Assunto: ENC: Diligência em análise de proposta G1 - Pregão 002-2023 DTI/PF

Trata-se de **1ª DILIGÊNCIA TÉCNICA (Complementar) à PROPOSTA** apresentada ao G1 de ITENS do **Pregão Eletrônico SRP 002-2023 – WIFI** processo administrativo 08206.000155/2022-65;

A EPC no Pregão 2/2023 entende ser necessária a seguinte diligência, na forma do item 8.6 do Edital, para que a licitante TELEFÔNICA BRASIL S/A esclareça inequivocamente, na documentação oficial da fabricante e anexa à Proposta, os seguintes pontos:

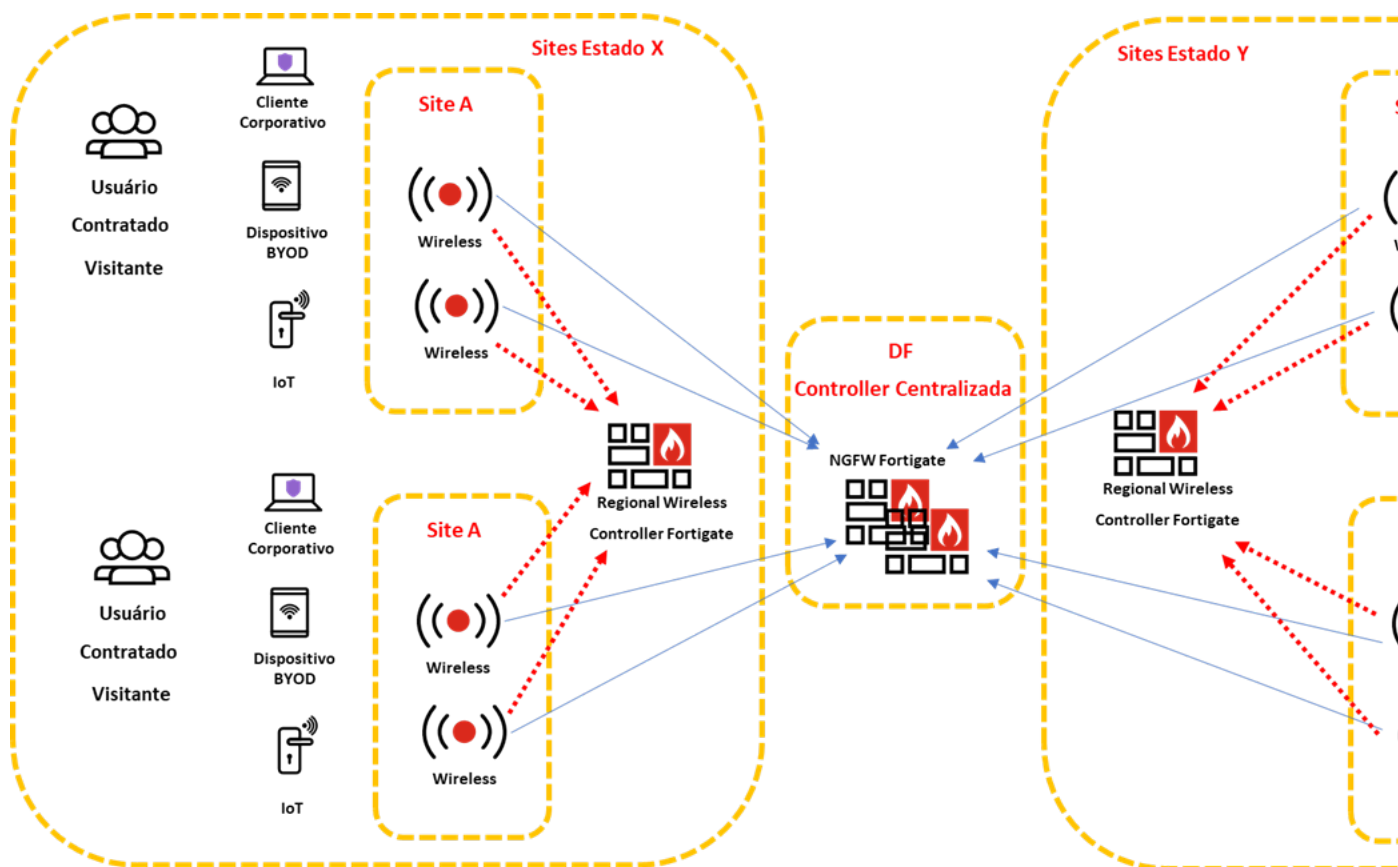
- apontar a aderência dos AP (Itens 1 a 4) ao subitem 2.5 do Anexo 1 do TR, no que tange ao Access Points operarem como controladoras;
2.5. Os Pontos de Acesso fornecidos deverão possuir capacidade de operar como controladores *wireless*, sendo possível gerenciar, no mínimo, 24 Pontos de Acesso;
→ Resposta: Com objetivo de prover a redundância dos Access Points em caso de falha de comunicação com a Controladora Wireless central uma controladora wireless regionalizada em cada estado esta sendo ofertada. Essa mesma controladora wireless regional, além permitir a redundância adicional aos sites de uma particular região, permite a implementação de funcionalidades como SDWAN adicionalmente, conforme descrito na topologia abaixo. Item atendido conforme item 2.2 do Anexo Técnico (anexo).

Configuring HA failover time

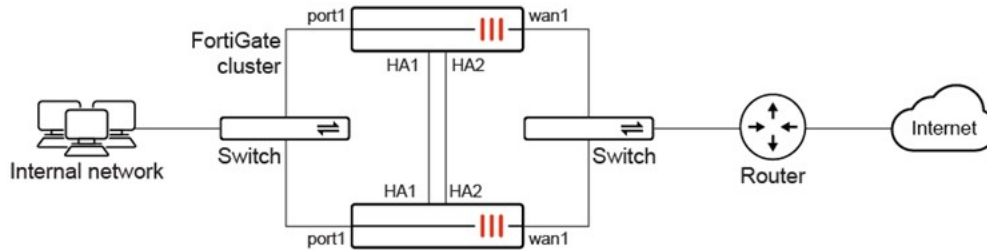
- apontar onde consta que a controladora no Item 5 comuta, entre controladoras, em modo de alta disponibilidade, em menos de dois segundos de tempo de interrupção de serviço, e sincroniza automaticamente as configurações entre as controladoras, quando em modo de operação de alta disponibilidade, conforme subitens 7.24 e 7.25 do Anexo 1 do TR;

7.24. Comutação entre controladoras, em modo de alta disponibilidade, inferior a dois segundos de tempo de interrupção de serviço da rede sem fio;

→ Resposta: No ponto a ponto foi apresentado a configuração de Failover da alta disponibilidade da solução, onde é possível observar a possibilidade de configuração de timing de heartbeat, exemplo 100 milissegundos ou 10 milissegundos.

On supported models, the HA heartbeat interval unit can be changed from the 100ms default to 10ms. This allows for a failover time of less than 50ms, depending on the configuration and the network.

In this example, the HA heartbeat interval unit is changed from 100ms to 10ms. As the default heartbeat interval is two, this means that a heartbeat is sent every 20ms. The number of lost heartbeats that signal a failure is also changed to two. So, after two consecutive heartbeats are lost, a failover will be detected in 40ms.

Como descrito na documentação, no exemplo onde o intervalo do heartbeat for alterado para 10ms, o failover irá ser detectado e acontecer em 40 milissegundos. Este é só um exemplo dos timers que pode ser utilizados. Sobre sincronização, toda a configuração é sincronizada, com exceção de alguns pontos específicos como hostname, prioridades dos membros de HÁ, como observado do documento pelo link <https://docs.fortinet.com/document/fortigate/7.4.0/administration-guide/62403/fgcp>, como na figura abaixo:

Remotely-managed FortiAP providing WiFi access to local network:

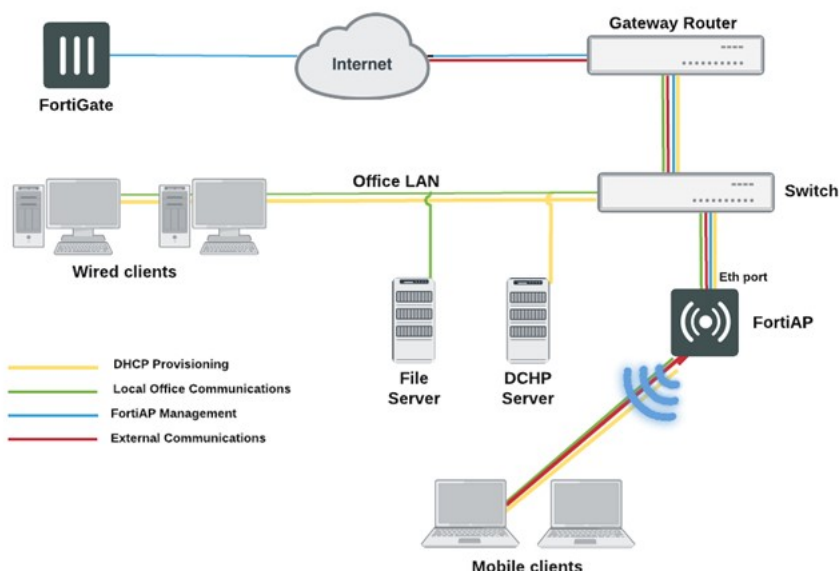
- indicar onde consta que a controladora no Item 5 permitir que os SSID operem em modo de comutação de tráfego local, conforme subitem 7.31 do Anexo 1 do TR;

7.31. Permitir que os SSIDs operem em modo de tunelamento de tráfego remoto ou comutação de tráfego local.

- ➔ Resposta: No ponto a ponto foi apresentado a configuração de um SSID onde é possível a configuração do modo do tráfego entre modo "Tunnel" e modo "Bridge". Segue o link para <https://docs.fortinet.com/document/fortiap/7.4.0/fortiwifi-and-fortiap-configuration-guide/307228/defining-a-wireless-network-interface-ssid>, onde pode ser observado:

Em modo bridge, a comutação do tráfego é feita de forma local, como observado pelo link de configuração <https://docs.fortinet.com/document/fortiap/7.4.0/fortiwifi-and-fortiap-configuration-guide/442078/how-to-configure-a-fortiap-local-bridge-private-cloud-managed-ap>,
